改善箇所説明図

図：左ハンドル車

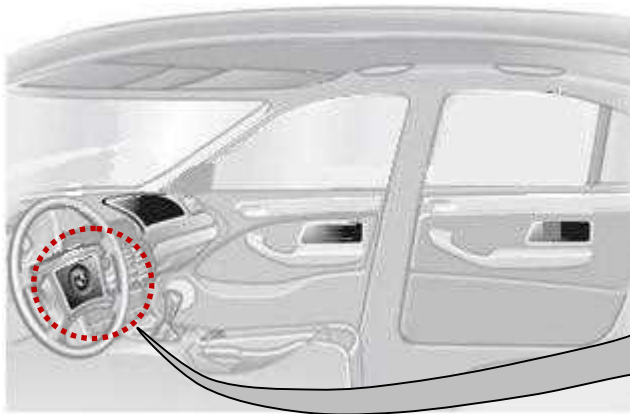
基準不適合箇所

運転席エアバッグ内のインフレーター

基準不適合の内容

運転席側エアバッグのインフレーター（膨張装置）において、エアバッグ展開時にインフレーター容器が破損して構成部品が飛散し、乗員が負傷するおそれがある。

改善措置の内容

全車両、エアバッグインフレーターを対策品に交換する。
